アフガニスタン国
都市交通にかかる情報収集・確認調査

第2編 橋梁・交差点の設計レビュー

第2-1編 橋梁架替設計レビュー（5橋分）

**FINAL DESIGN DRAWINGS
OF
BEGRAMI BRIDGE (VB024)**

3 REINFORCEMENT DETAILS OF PILE Scale: 1:50

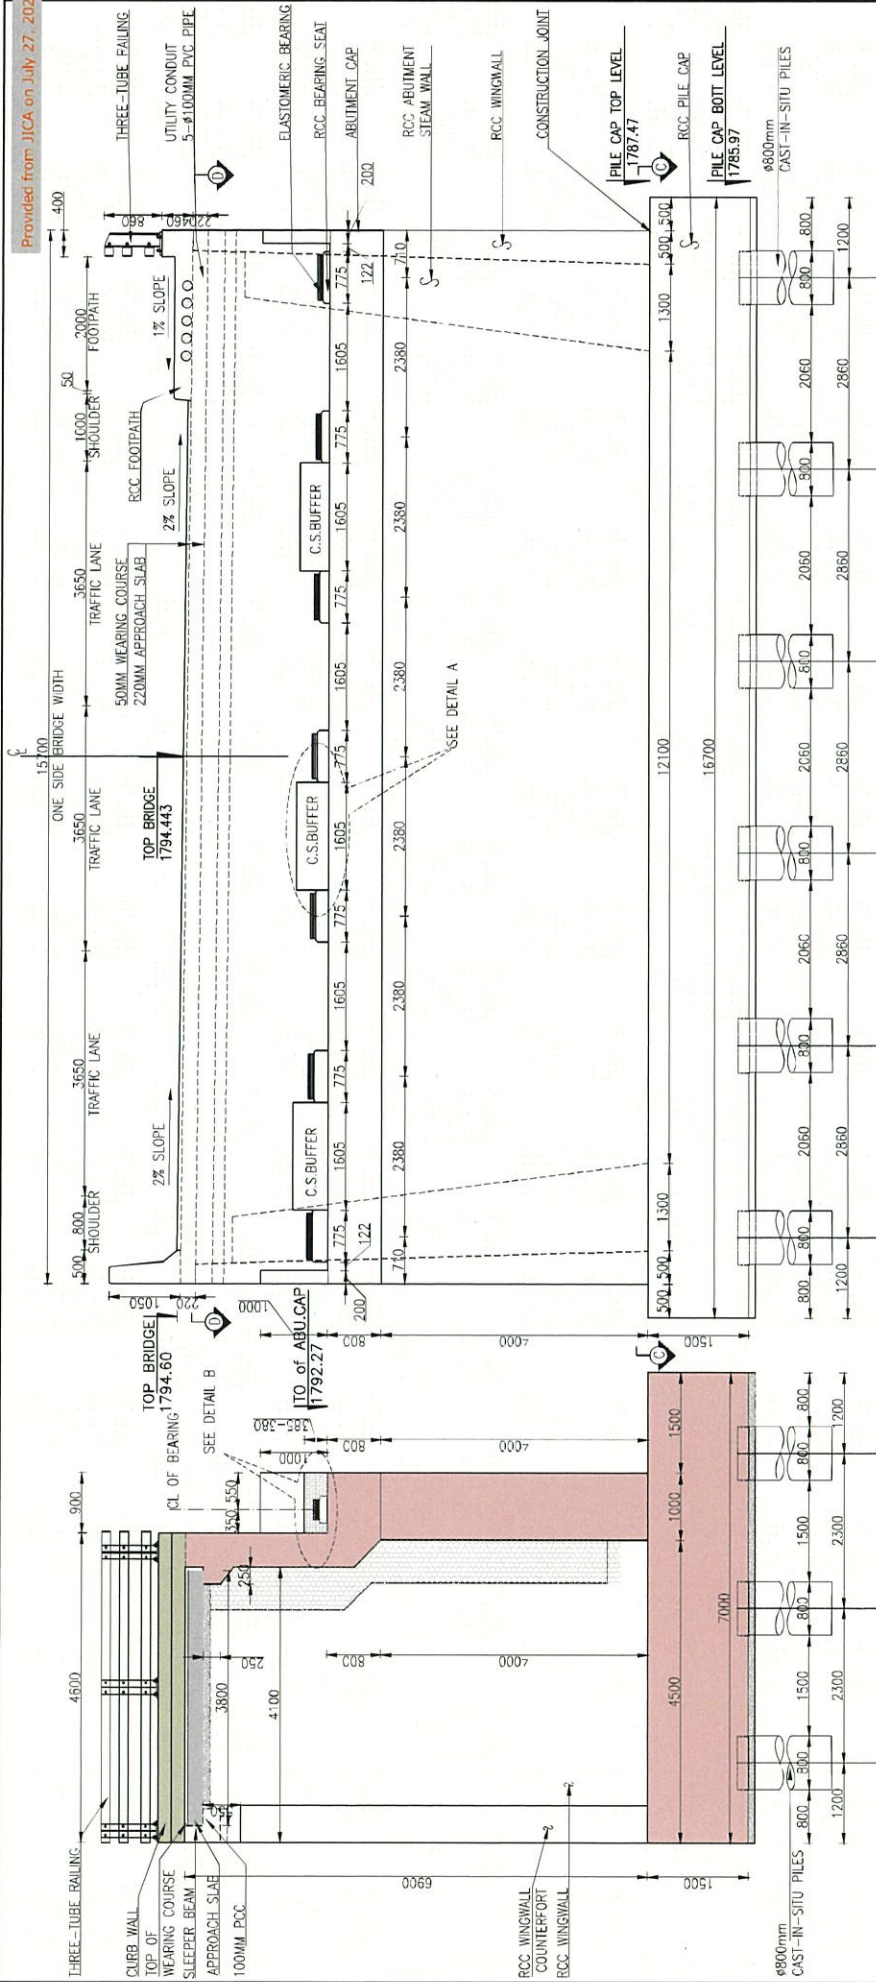
- ① 杭間隔の根拠が不明。
- ② 杭主鉄筋の数を子エック。旗揚げ15本≠図面16本
- ③ 杭帯鉄筋がワーキング内ない理由が不明。
- ④ スパイラル鉄筋は段落とし可能では？
- ⑤ 杭主鉄筋は段落とし可能では？

② FRONT ELEVATION OF ABUTMENT (B-B)
Scale: 1:75

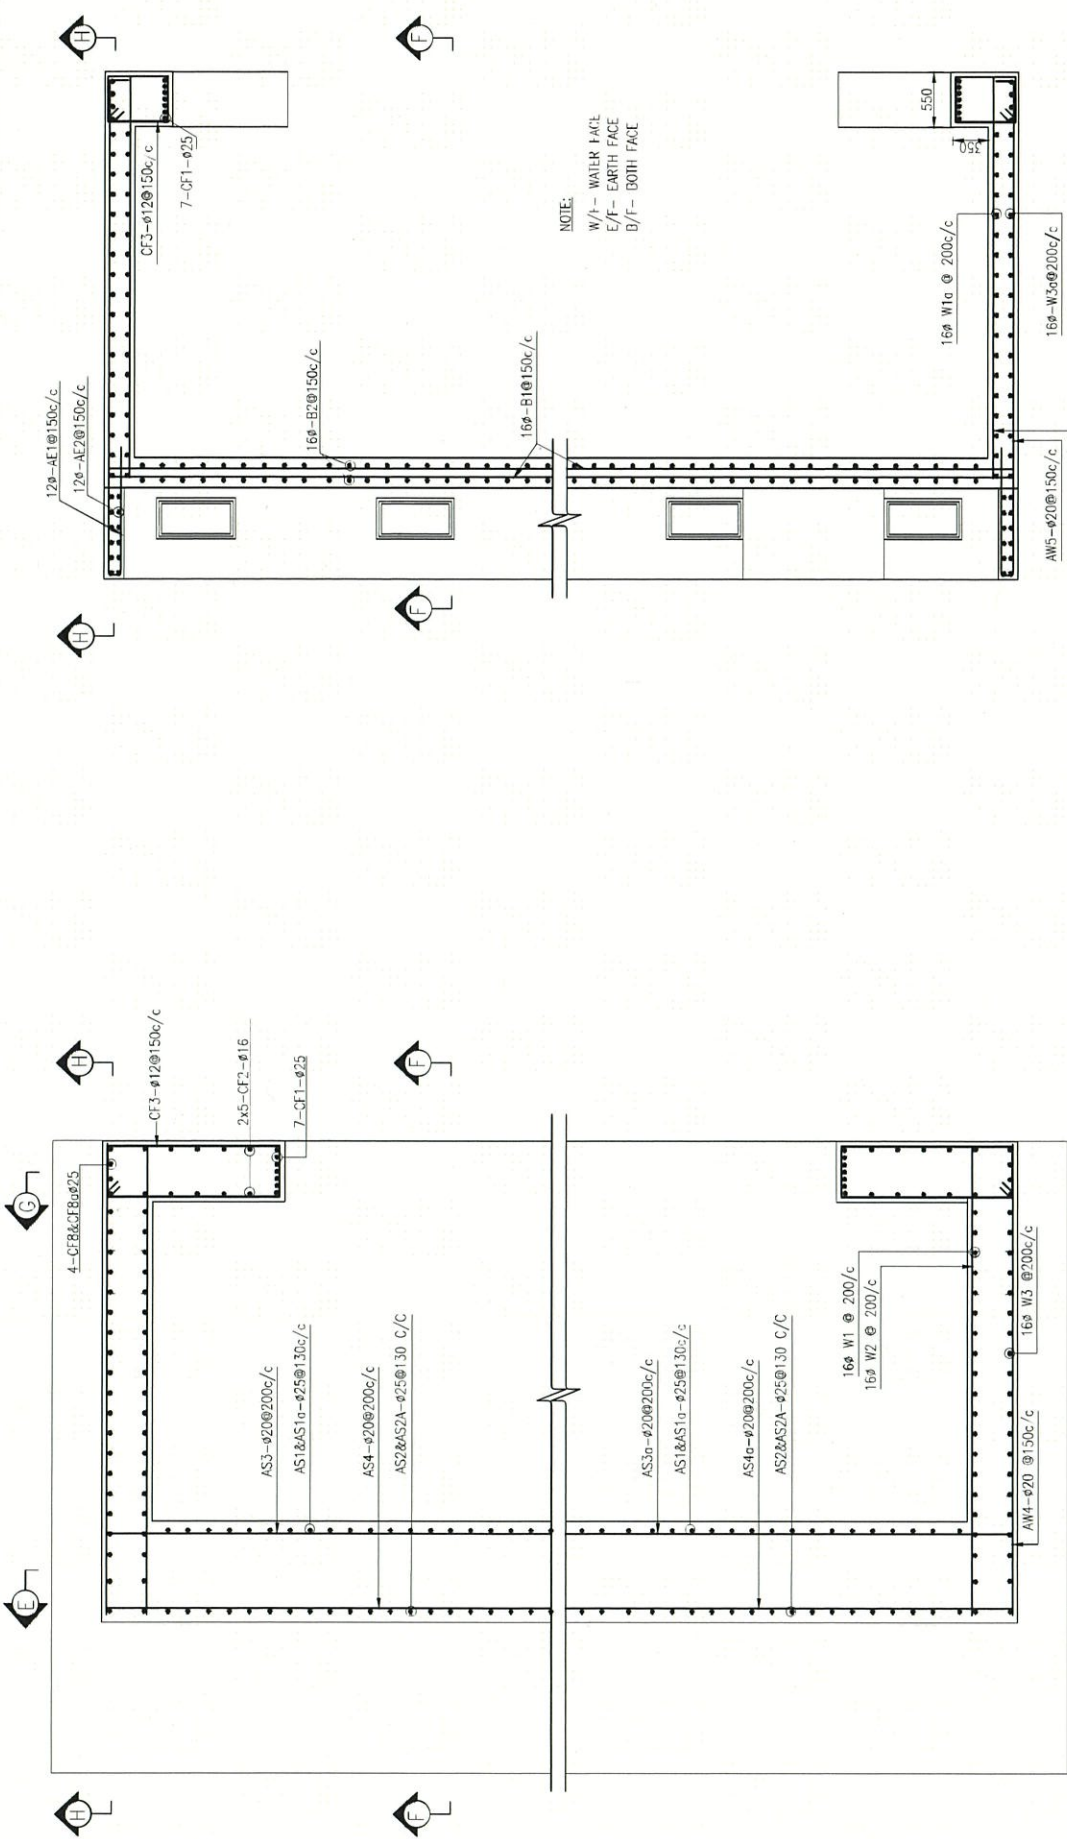
- ① Bearing seatは支承端から45°の応力分散をカバーする幅が必要。
- ② 杭間隔の根拠不明。
- ③ 支持力照査上有利となるように、フーチング幅はstem wallの幅に合わせる方がよい。また、底板端部から杭中心は1.0m、杭間隔は2.5m以上とすべき。

①ウイング端部の鉛直方向鉄筋は何故密配置なのか？コンクリートの充填不足が懸念される

① E.J. PLAN VIEW NTS

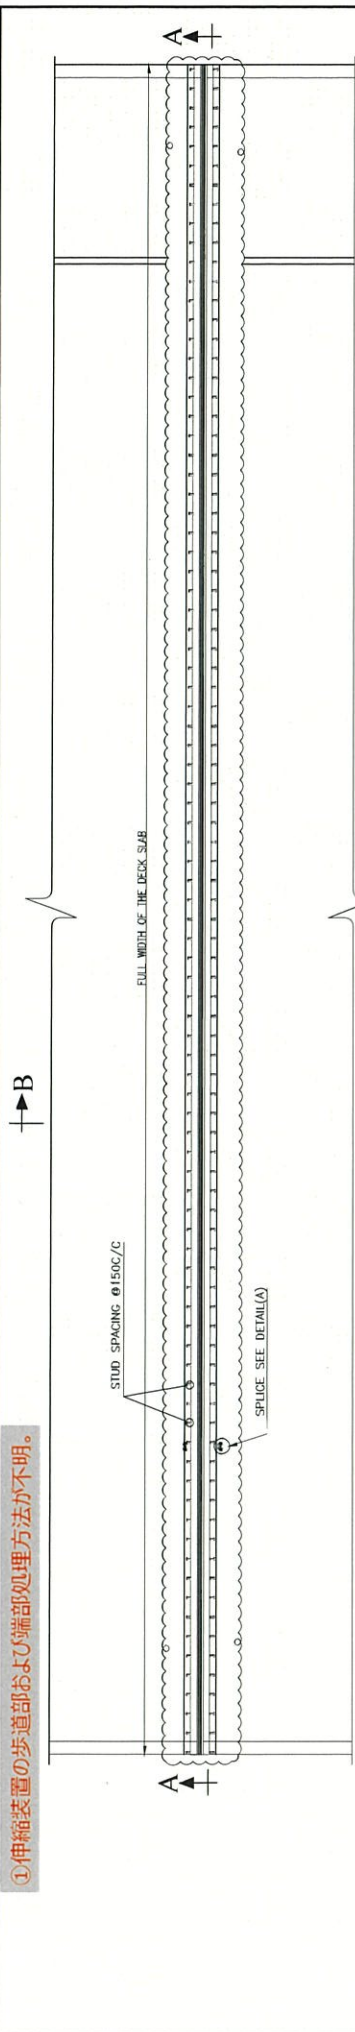
①伸縮装置の歩道部および端部処理方法が不明。

① WING WALLS ELEVATION
Scale: 1:200

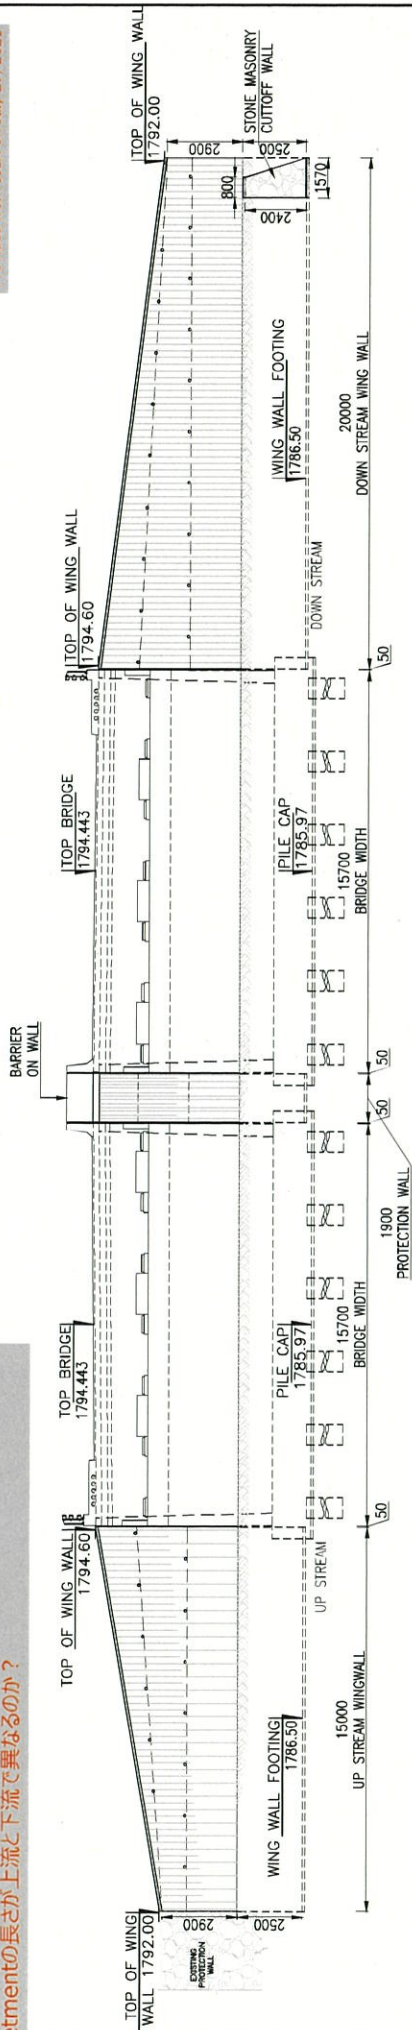
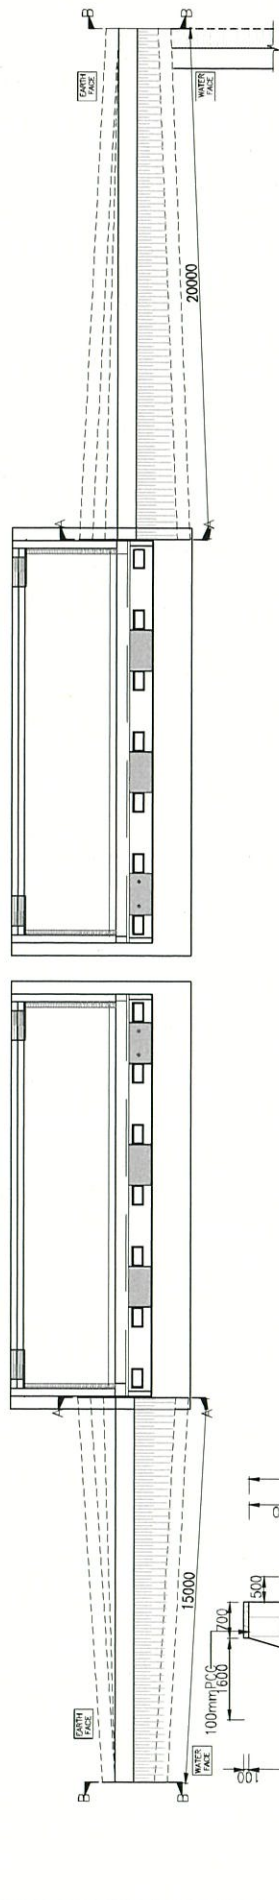
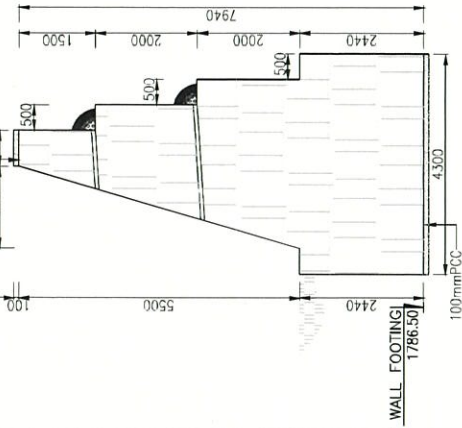
- ①他の図との長さや角度の整合を図るべき。A1、A2のどちらサイトの図面かを示すべき。
- ②河川の流向を示すこと。
- ③Wing Wallの根入れ深さの根拠が不明。
- ④Revetmentの長さが上流と下流で異なるのか？

Approach Road Drawings

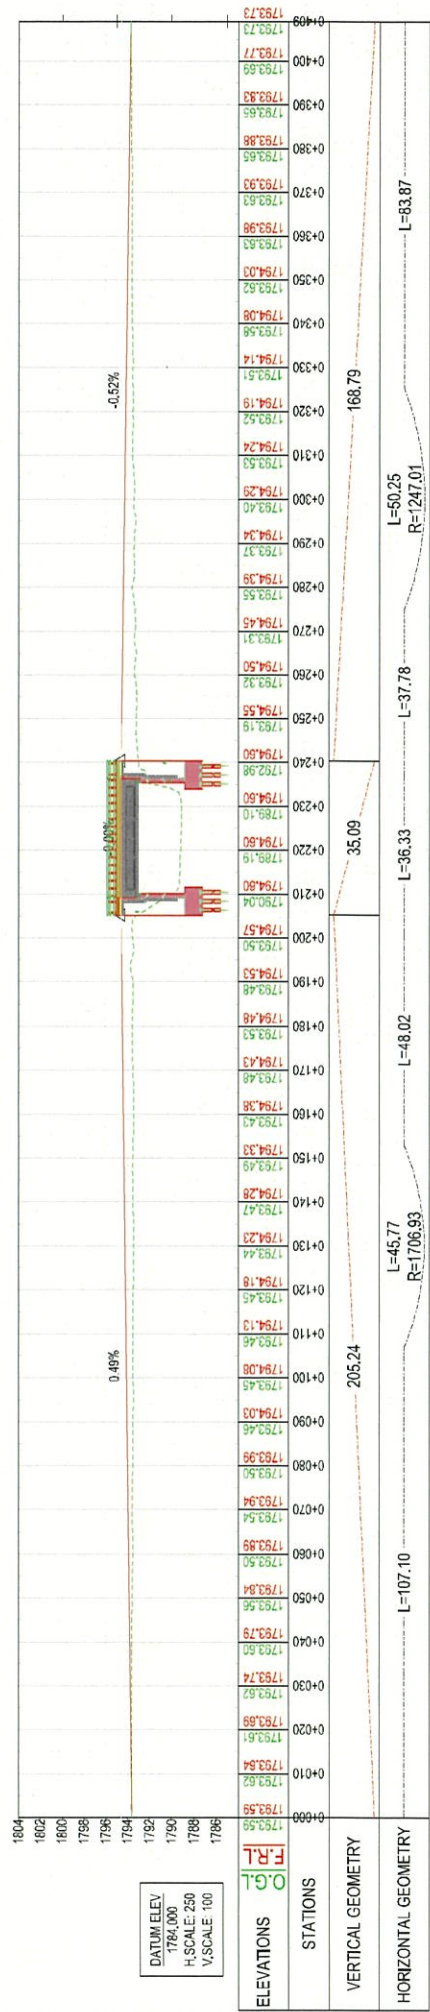
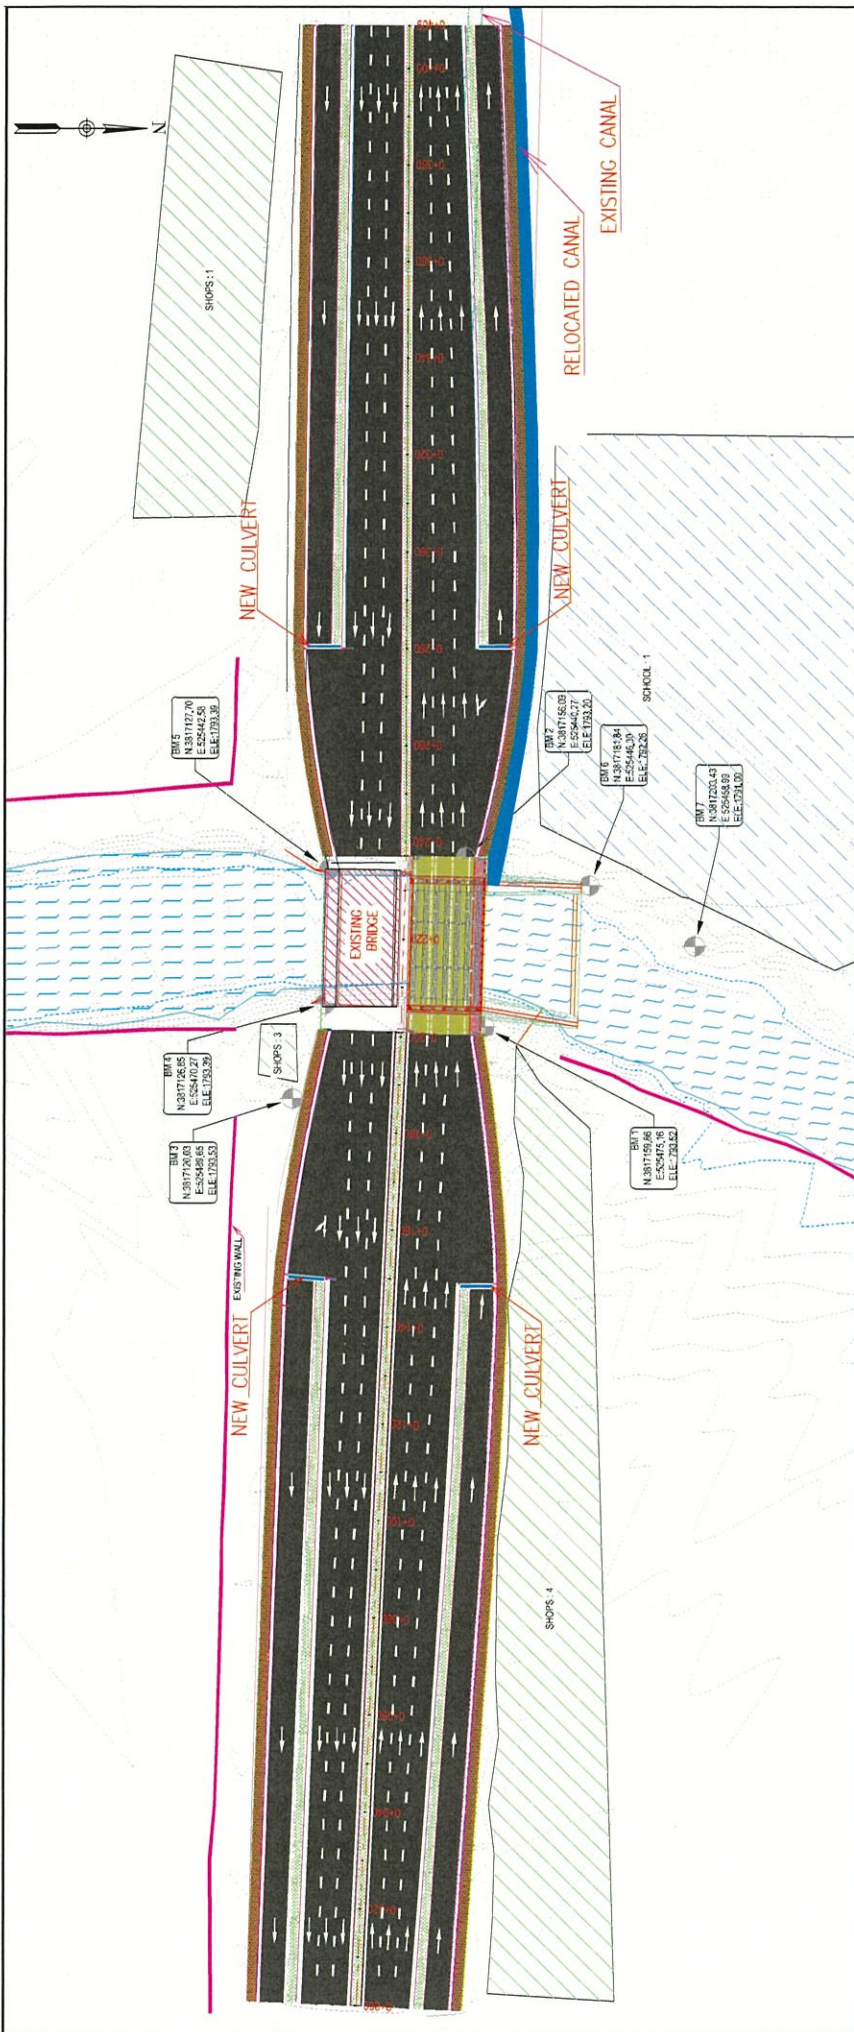
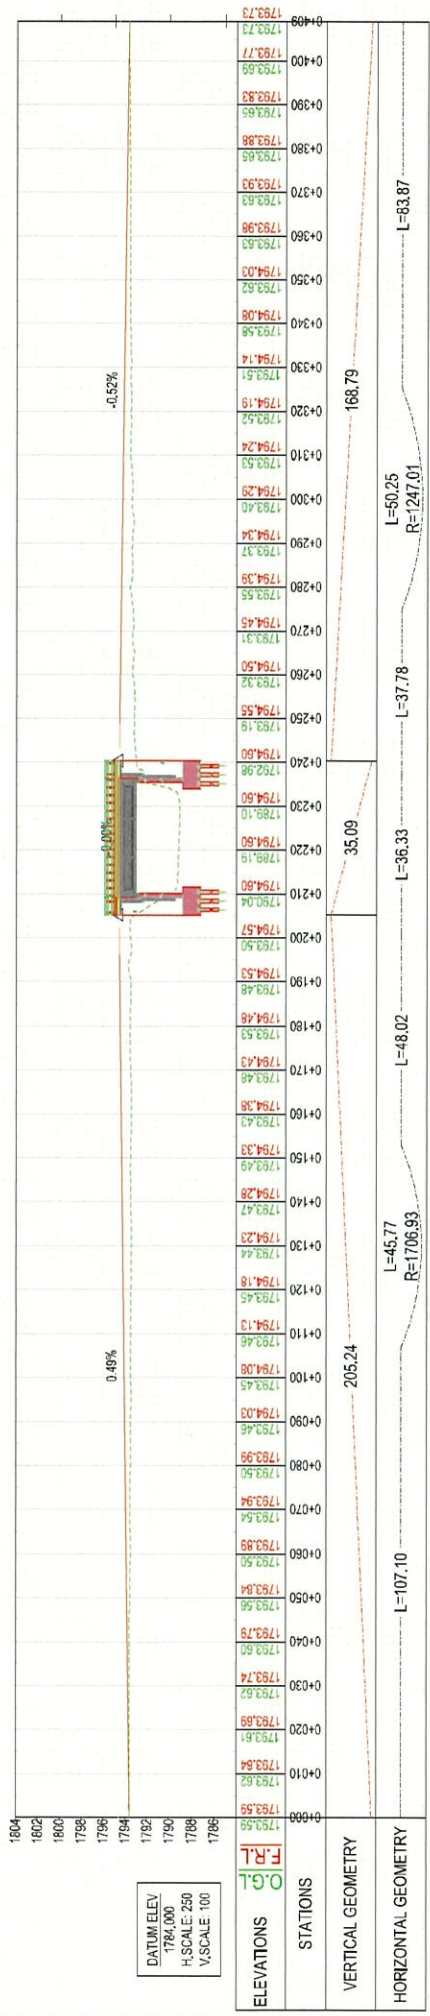
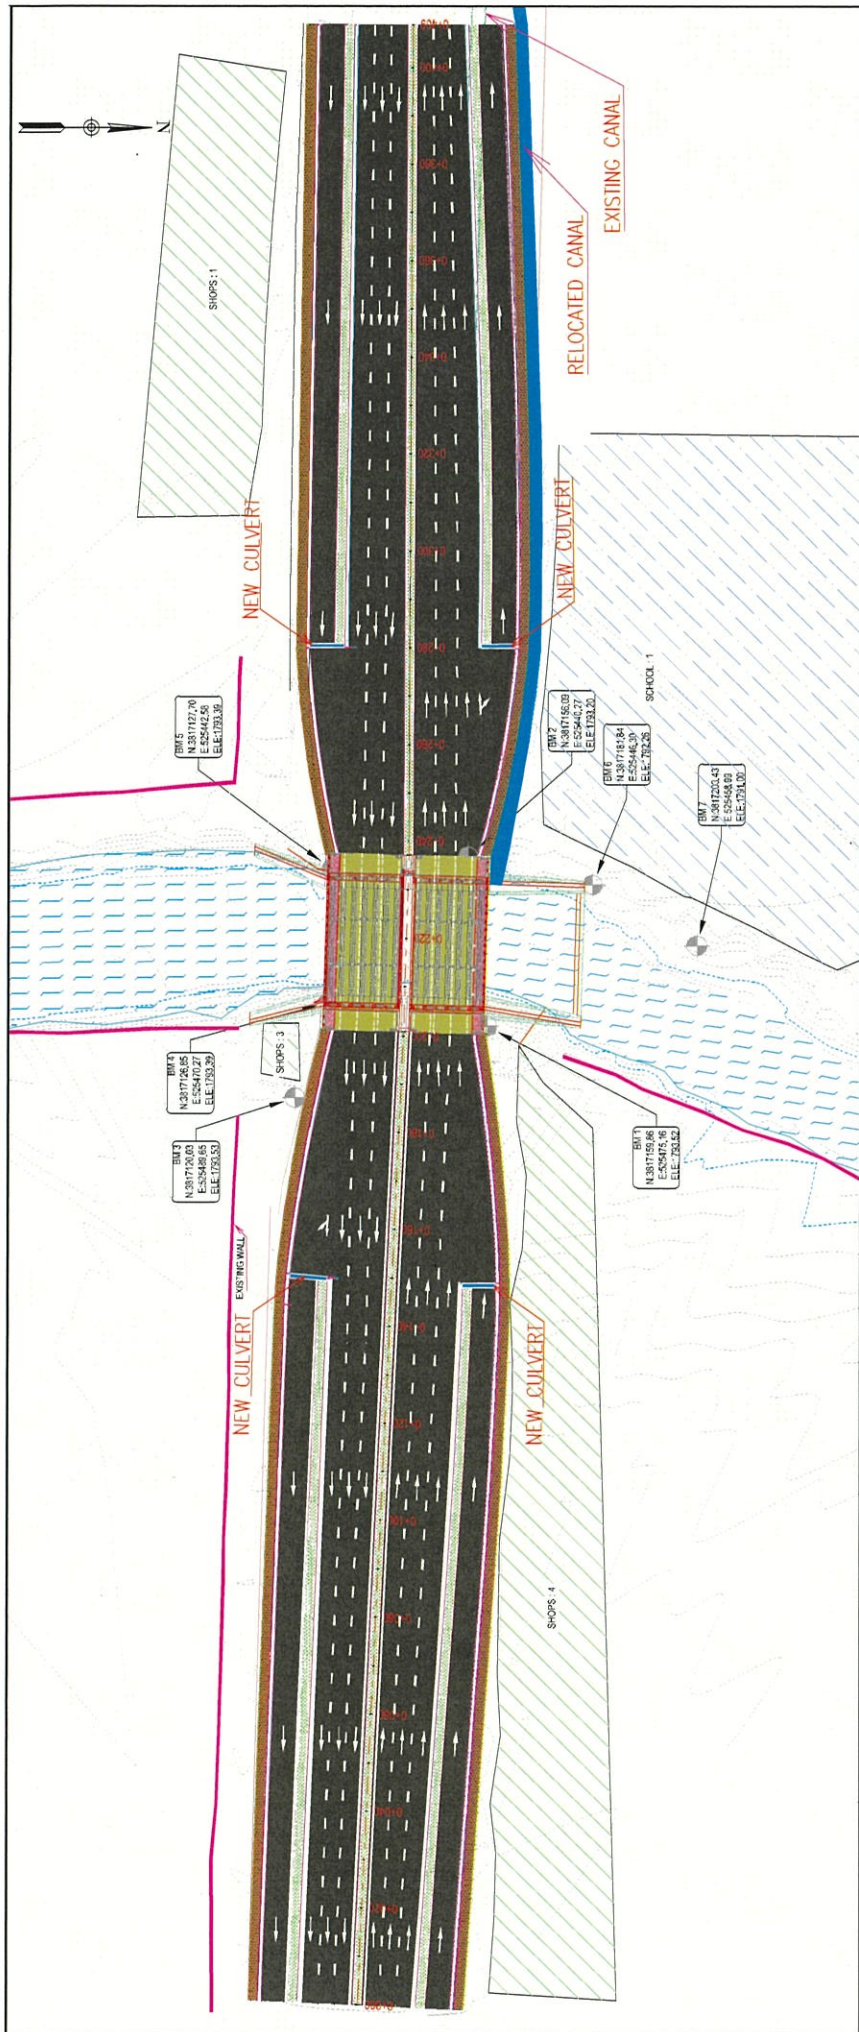
- ① ホックスカルバートや移設後の水路等の付帯工の図面を追加する必要がある。
- ② (平面図)橋梁の図面と向きが異なるため見づらい。
- ③ (平面図)道路線形は橋梁付近において3つの異なる方向の直線や緩和曲線を介さずに連続している。
このような線形が交通量の多い主要幹線道路に設定されるのは危険であるため設計基準や設計速度に応じた道路線形の設定が必要と判断される
- ④ (平面図)Barrierの設置範囲を明示すること。
- ⑤ (縦断面図)縦断曲線を考慮すること。既設橋梁の縦断や桁下高がわかるように描画すること。
- ⑥ (横断面図)車道やパイル、歩道等の位置や幅を示す旗揚げが必要。
- ⑦ (横断面図)移設後の水路等の付帯工のを追記する必要がある。
